**Модифицированные устройства ограничения
выбросов (МУОВ)**

**Предложение по поправкам серии 01 к Правилам
ООН о единообразных предписаниях, касающихся
официального утверждения модифицированных
устройств ограничения выбросов (МУОВ)
для большегрузных транспортных средств**

**Представлено председателем неофициальной рабочей группы
по модифицированным устройствам ограничения выбросов
(МУОВ)***

Схема размещения знака официального утверждения типа системы МУОВ

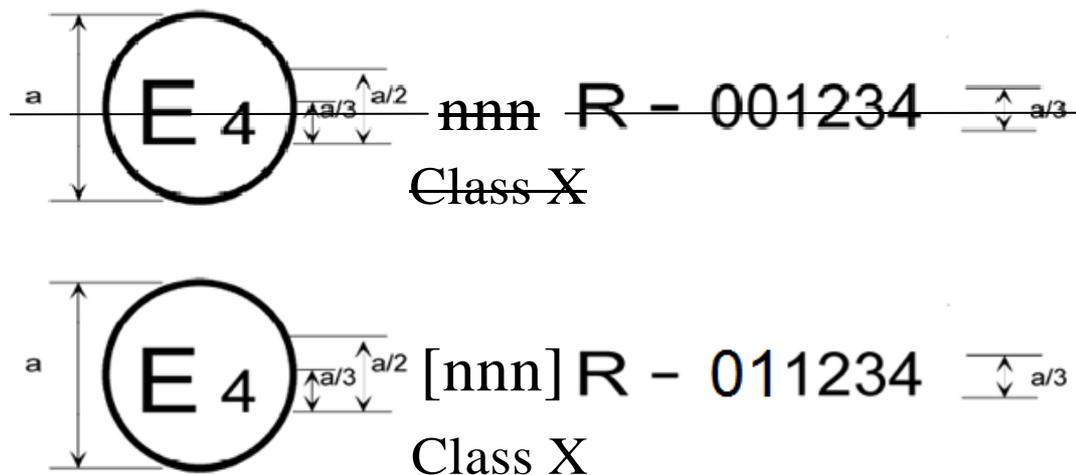
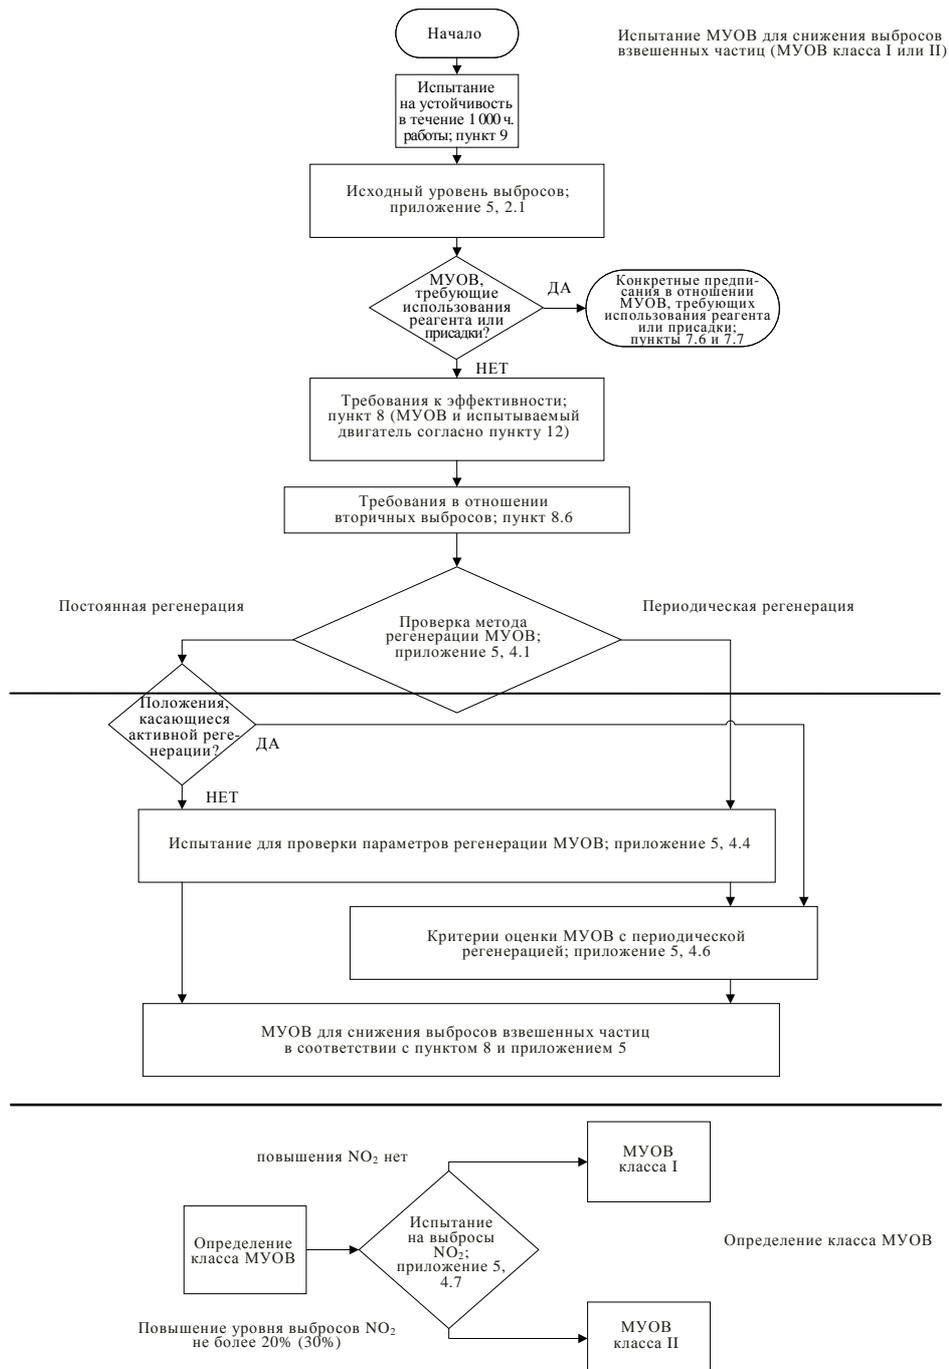
Приложение 4 изменить следующим образом:

Приведенный выше пример знака официального утверждения типа, представленный на МУОВ, указывает, что данный тип МУОВ был официально утвержден в Нидерландах (E4) на основании Правил № [nnn] под номером официального утверждения типа 001234. Первые две цифры номера официального утверждения типа означают, что официальное утверждение было предоставлено в соответствии с предписаниями Правил № [nnn] с внесенными в них поправками настоящей серии ~~в их первоначальном варианте~~. Знак официального утверждения также указывает на класс МУОВ (I, IIА, IIВ, III или IV)."

Последовательность испытаний

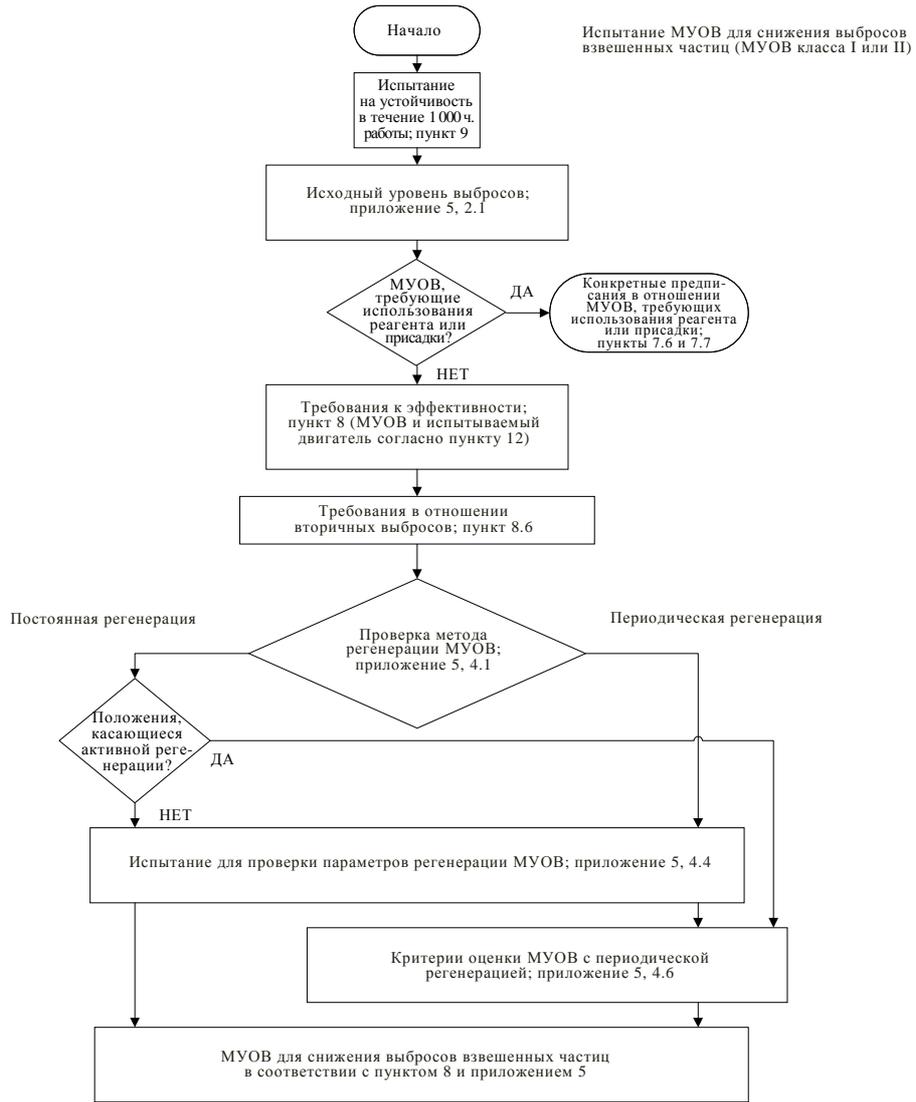
Приложение 8 изменить следующим образом:

1. Последовательность испытания МУОВ для снижения выбросов взвешенных частиц

Определение класса МУОВ
